- Gegenstand:** **Sicherung von L`Hotellier Schnellverschlüssen**
A. Einbau der WEDEKIND - SICHERUNG
B. Einbau der Sicherungshülse S26
- Betroffen:** ASTIR CS Werk-Nr. 1001 - 1536
ASTIR CS 77 Werk-Nr. 1601 - 1844
ASTIR CS Jeans Werk-Nr. 2001 - 2248

TWIN ASTIR Werk-Nr. 3000 - 3291
TWIN ASTIR TRAINER Werk-Nr. 3088 - 3291 (mit Zusatz "T")
- Dringlichkeit:** wahlweise (als Ersatz für Sicherungen gemäß LTA 93-001)
- Vorgang:** Gemäß LTA 93-001 vom 03.03.1993 wurde für alle L`Hotellier Schnellverschlüsse, die in Segelflugzeuge und Motorsegler eingebaut sind, eine Sicherung vorgeschrieben und verschiedene LBA-anerkannte Verfahren angeboten. Da die bisher hauptsächlich verwendete Sicherungsmethode (Federstecker) nicht überall anwendbar oder nur umständlich anzubringen ist, wird nun der wahlweise Einbau der **WEDEKIND - SICHERUNG** (LBA-anerkannt 18.05.93, siehe Anhang) oder der **Sicherungshülse S26** in die o.g. GROB Segelflugzeuge angeboten.
- Maßnahmen:** **A. WEDEKIND - SICHERUNGEN können an folgende Stangen angebracht werden:**
- QR - Verbinder
 - BK - Verbinder
 - HR - Stange III

B. Sicherungshülsen S26 können an folgenden Stangen angebracht werden:

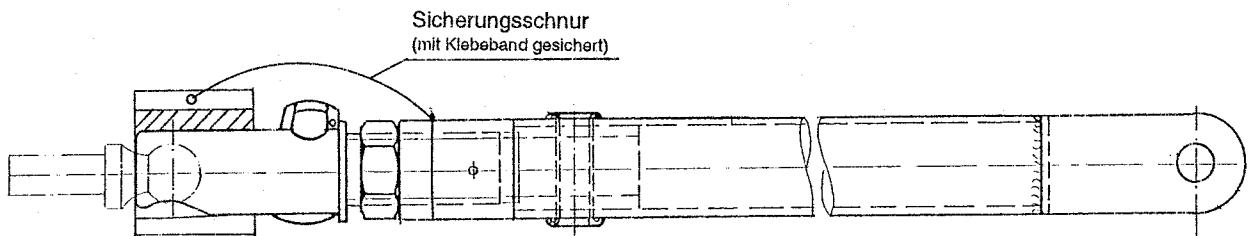
Die Sicherungshülsen S26 können nur an geraden L'Hotellier Verschlüssen angebracht werden.

Die Sicherungshülsen S26 sind wie folgt einzubauen:

- die Sicherungshülsen können ohne Ausbau und Demontage der Steuerstangen montiert werden
- Sicherungshülse auf Schnellverschluß schieben und mit Schur an der Stange befestigen
- zur Montage und Demontage beim Auf- bzw. Abrüsten des Flugzeuges wird die Hülse soweit verdreht, daß die Montageöffnung für die Kugel freigegeben wird
- nach der Montage wird die Hülse soweit verdreht, bis die Montageöffnung vollkommen verschlossen ist
- die **Sicherungshülsen S26** sind bei jeder Jahresnachprüfung auf eine ausreichende Klemmwirkung zu überprüfen und bei Bedarf auszutauschen. Bis zur Berichtigung des entsprechenden Wartungshandbuches ist diese Überprüfung handschriftlich in das Wartungshandbuch aufzunehmen.

Schema (Maßstab 2:1):

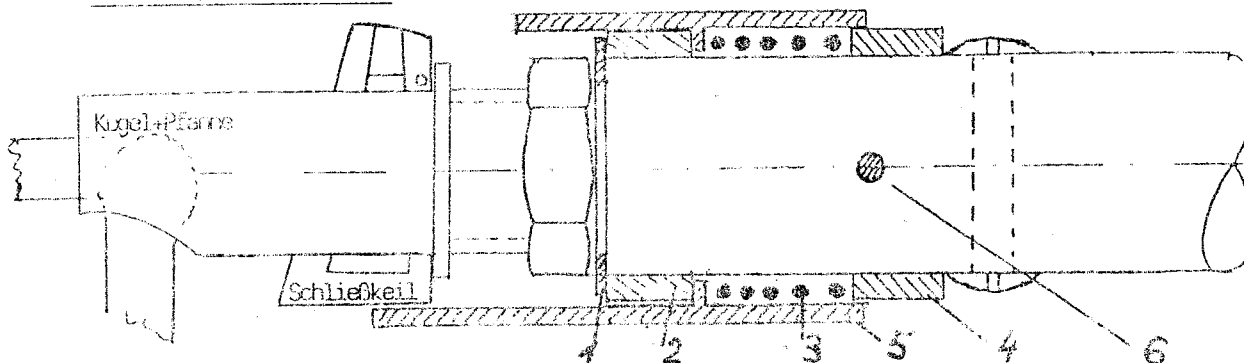
Die Sicherungshülse (Teil Nr.5) rastet nur bei richtig angeschlossener L'HOTELLIER-Verschluß über den unteren Teil des Schließkeiles und sichert den Schließkeil gegen ein unbeabsichtigtes Öffnen. Hierbei wird die Sicherungshülse durch die Druckfeder (Spiralfeder, Teil Nr.3) mit der Federspannung von ca. 1,5 N in der "gesicherten Lage" gehalten.

Bei einer falsch angeschlossenen Verbindung (Kugel nicht vollständig in der Kugelpfanne) kann die Sicherungshülse nicht über den unteren Teil des Sicherungskeiles schnappen, daher bietet die WEDEKIND-SICHERUNG auch Schutz gegen falsches Montieren.

Teil 1: Unterlegscheibe 20 ϕ x 12,5 ϕ x 0,5mm,	Werkstoff: 1.4301
" 2: Buchse 20 ϕ x 1,8mm, 6mm lang	" PP (Polypropylen)
" 3: Spiralfeder 19 ϕ x 0,8mm, 20mm lang, Druckkraft bei 14mm Federweg 2,2 N	" 1.4310
" 4: Buchse 20 ϕ x 1,8mm, 7mm lang	" PP
" 5: Sicherungshülse 23 ϕ , 36mm lang	" AlMgSi0,5
" 6: Spannhülse nach DIN 1481, 2 ϕ x 22mm lang	" 1.4310

Nach dem Ausschrauben des L'HOTELLIER-Verschlusses (ACHTUNG: bei nachträglicher Montage auf die Einstelllänge achten bzw. Ruder neu einstellen !!!) sind die Teile in der Reihenfolge 4, 3, 5 und 2 auf das freie Ende der Steuerstange aufzuschieben. Das Teil Nr. 1 ist beim Wiedereinschrauben des L'HOTELLIER-Verschlusses zu positionieren. Erst nachdem die Einstelllänge des Ruderanschlusses wieder hergestellt ist und mit der Kontermutter fixiert wurde, ist die Buchse Nr. 4 um 2mm in die Sicherungshülse Nr. 5 einzuschieben und in dieser Position mittels einer Bohrung von 2mm ϕ und der Spannhülse Nr. 6 zu sichern. Die Bohrung liegt in einer zum Sicherungskeil senkrechten Ebene. Der Abstand für die Bohrungsmitte beträgt vom äußeren Rand der Unterlegscheibe Nr. 1 = 19mm. Bei diesem Maß ist gewährleistet, daß die Spannhülse nach dem Eintreiben mit ihrem beidseitigen Überstand von jeweils 1mm im Zustand der eingerasteten Sicherungshülse immer noch im Bereich der Langlochfräsungen der Sicherungshülse liegt, und somit diese gegen eine Verdrehung gesichert ist (eine Verdrehung der Sicherungshülse würde die Zwangssicherung des L'HOTELLIER-Schließkeiles aufheben). Um ein unbeabsichtigtes Verschieben der Buchse Nr. 2 zu vermeiden, empfiehlt es sich, die Buchse vor dem Bohren mit PATTEX oder ähnlichem Kleber zu fixieren.

Zur einwandfreien Sicherung genügt es, wenn die Sicherungshülse Nr. 5 um 3mm über den unteren Teil des L'HOTELLIER-Schließkeiles ragt. Ist dieser Weg größer, kann der vordere Teil der Sicherungshülse entsprechend abgefeilt werden (dies muß ggfs. bei weit herangeschraubten L'HOTELLIER-Anschlüssen durchgeführt werden, da der Schiebeweg der Sicherungshülse zum Öffnen des Verschlusses durch die Länge des Federkanals begrenzt wird).

Der im gesicherten Zustand sichtbare Teil der Buchse Nr. 4 - ca. 4mm - ist grün zu kennzeichnen.

FIG. 1

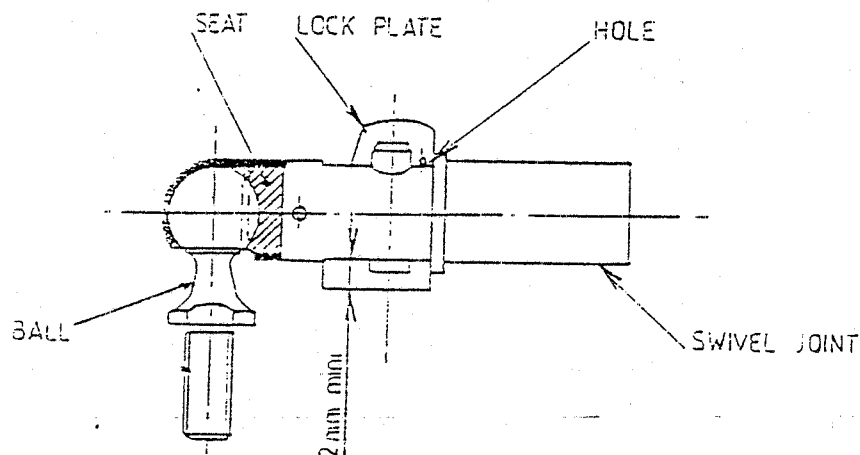
2.5 MESSUNG DES HERAUSRAGENDEN UNTEREN TEILS DES VERRIEGELUNGSKEILS BEI MONTIERTER VERBINDUNG (siehe Abb. 1)

Der herausragende Teil muß eine Länge von mehr als 2 mm haben, so daß die automatische Nachstellfunktion sichergestellt ist.
